Codice identificativo: AU-Y49TDS2

Oggetto: Riscontro al VERBALE relativo alla Conferenza di Servizi decisoria del 29/04/2025 pubblicato con nota prot. n. 0019480/2025 del 12/05/2025) ai fini del Provvedimento Autorizzatorio Unico Regionale (P.A.U.R.), ai sensi dell'art.27/bis del D. Lgs 152/06 per la realizzazione ed esercizio di un impianto agro-fotovoltaico denominato "FV-Salonna" della potenza di 2.800,00 kW in AC e 3.804,84 kWp in DC, ricadente all'interno del territorio comunale di Lecce (LE), C/da Salonna, con opere di connessione ricadenti in parte nel comune di Surbo (LE).

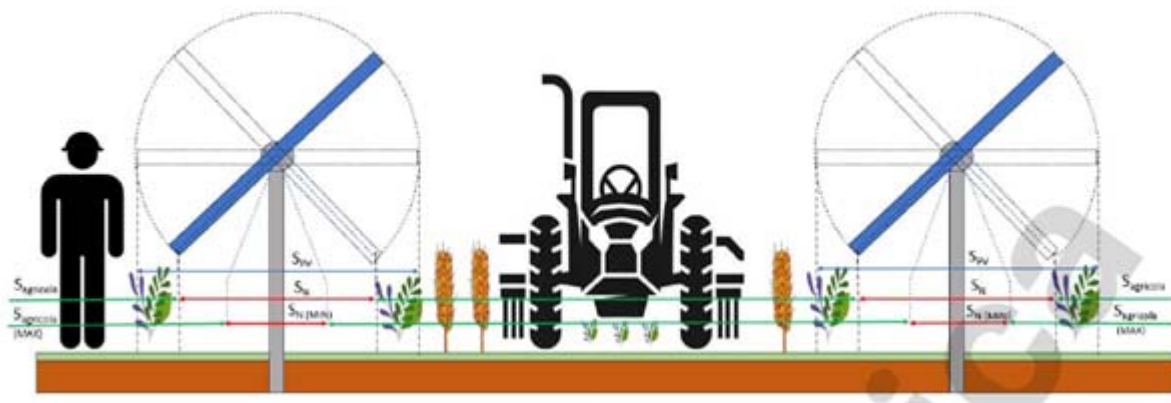
- facendo riferimento a quanto scritto al par.fo 2.3 delle suddette Linee Guida, dove si legge che “[...] si dovrebbe garantire sugli appezzamenti oggetto di intervento (superficie totale del sistema agrivoltaico, S_{tot}) che almeno il 70% della superficie sia destinata all’attività agricola, nel rispetto delle Buone Pratiche Agricole (BPA). $S_{agricola} \geq 0,7 \cdot S_{tot}$ ”, il Presidente della CdS ha espresso dubbi circa l’inclusione di aree coltivate esterne alla recinzione nel computo dell’“appezzamento oggetto di intervento”, in quanto escludendo tali aree, il rapporto tra la superficie agricola e l’area effettivamente computabile come area oggetto di intervento, risulterebbe essere pari al 67% e quindi inferiore al minimo previsto;

- si mette inoltre in evidenza che la Società ha scelto di proporre un impianto di “Tipo 2” e di non prevedere alcuna coltivazione al di sotto dei moduli, anche se gli stessi risultano essere caratterizzati da un’altezza pari a 3,50 m, idonea alla coltivazione della parte sottostante;

Nello specifico, la scelta tecnologica di utilizzare strutture ad inseguimento solare a singolo asse, in funzione delle caratteristiche geometriche e dimensionali, permette, nonostante la configurazione come “agrivoltaico interfilare”, di destinare una parte della superficie sotto i moduli ai fini agricoli, sfruttando la massima inclinazione operativa raggiungibile dall'inseguitore solare. In questo modo la superficie del sistema agrivoltaico destinata all'attività agricola (S_{agricola}), viene determinata al netto di quella non sfruttabile al di sotto delle strutture (indicata come S_N), come mostra il dettaglio di seguito riportato.

Questa tipologia di sistema, definita nello specifico di “interfilare di tipo 2 di sotto-tipologia 2” per la presenza di strutture ad inseguimento solare, la superficie al di sotto dei moduli che non viene utilizzata per l'attività agricola (S_N) è calcolata considerando la massima inclinazione prevista dell'inseguitore solare, ovvero pari a 55° . Il resto dell'area totale, non incluso tra le file di moduli ed al di sotto di esse come sopra specificato, viene infine destinato ad altra tipologia di attività agricole, al netto dell'area destinata alle opere accessorie, costituita dalla viabilità e dall'ingombro delle cabine di impianto.
